Controlebezoek - Periodiek [Hfst 6.5]

Niet conform

Verslagnummer:
32/05022026/55746/64260/1

Inspectie adres: Ommegangstraat 5, 9080

Elektrisch bord

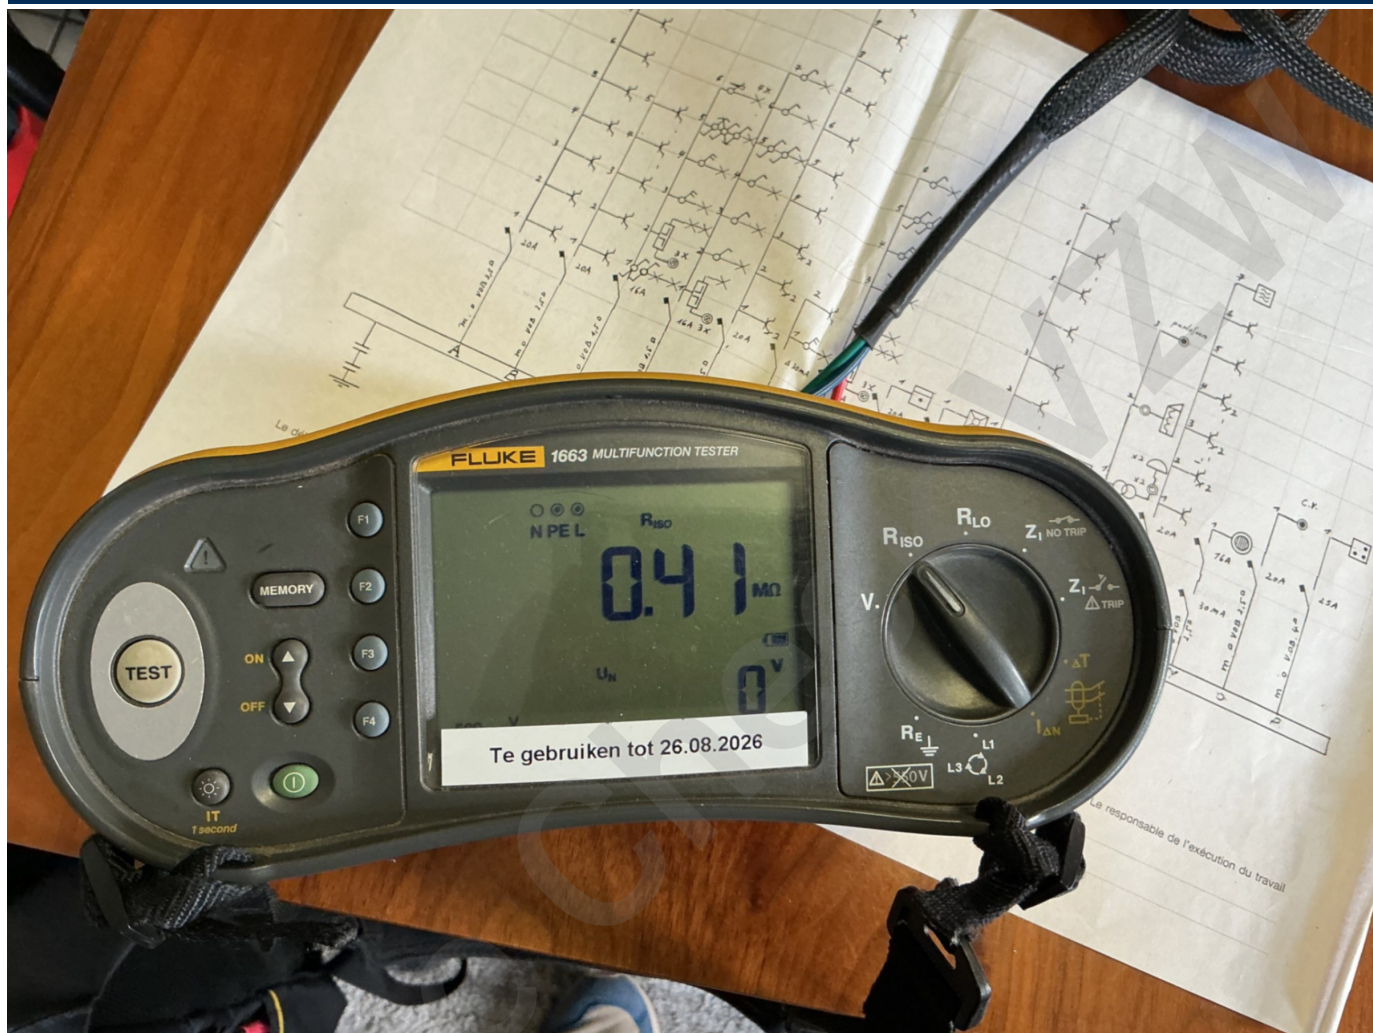
- Het verdeelbord is onvoldoende gemarkeerd. Individuele markering, voedingsspanning en/of gevarendriehoek ontbreken. - oAfd 3.1.3.3; Afd 9.4.1
- Het eendraadschema en situatieplan zijn niet conform. - oAfd 3.1.2.1; oAfd 3.1.2.3

- Het eendraadschema en situatieplan komen niet overeen met de werkelijkheid. - Afd.3.1.2
- De kringen, de onderbrekingstoestellen en of de beschermingstoestellen zijn niet duidelijk en zichtbaar gekenmerkt. - Afd 3.1.3

- De nominale stroom van de differentieelstroombeschermingsinrichting is niet aangepast aan de maatregelen van de overbelasting. - oAfd 5.3.5.3; oAfd 5.3.5.5

- De houders van de penautomaten zijn niet uitgerust met een kaliberstuk. - oAfd 5.3.5.5.a
- De vermeldingen tegen overstroom op de beschermingstoestellen zijn niet zichtbaar. - oAfd 5.3.5.5; Afd 8.2.1

Eendraadschema en situatieplan

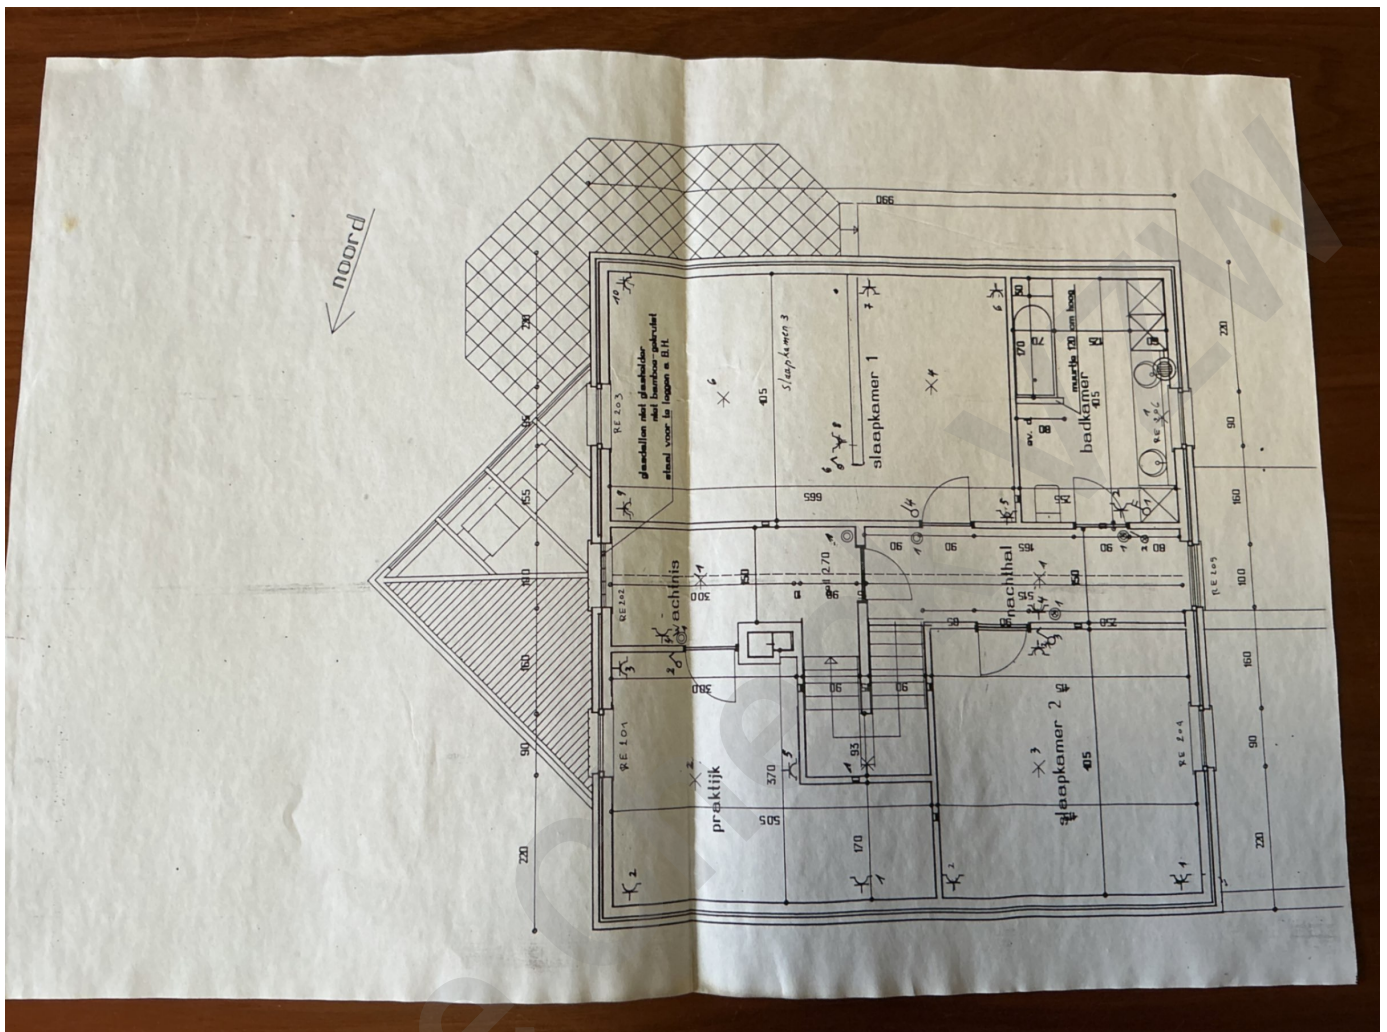
- Extra opmerking: Oa slaapkamer
- Metalen bord en/of deur is niet geaard. - oAfd. 4.2.3.4; oAfd. 5.4.3.6
- Het ééndraadsschema en/of het situatieplan werden niet opgesteld met de correcte symbolen en notities. - Afd 2.13.; Afd 3.1.2

- Het ééndraadsschema en situatieplan moeten de coördinaten van de uitvoerder en eigenaar bevatten. De uitvoerder moet beide plannen handtekenen en dateren. - oAfd 3.1.2.1

- De schema's zijn niet aanwezig of niet correct. Wij kunnen niet uitsluiten dat er geen nieuwe inbreuken zullen zijn bij het voorleggen van de (nieuwe) schema's.

- De schema's zijn aan te passen in functie van de aanpassingen om de installatie conform te maken.
- Het is niet mogelijk het elektrisch bord te open, demonteren zonder het te beschadigen. Alles kon niet gekeurd worden.
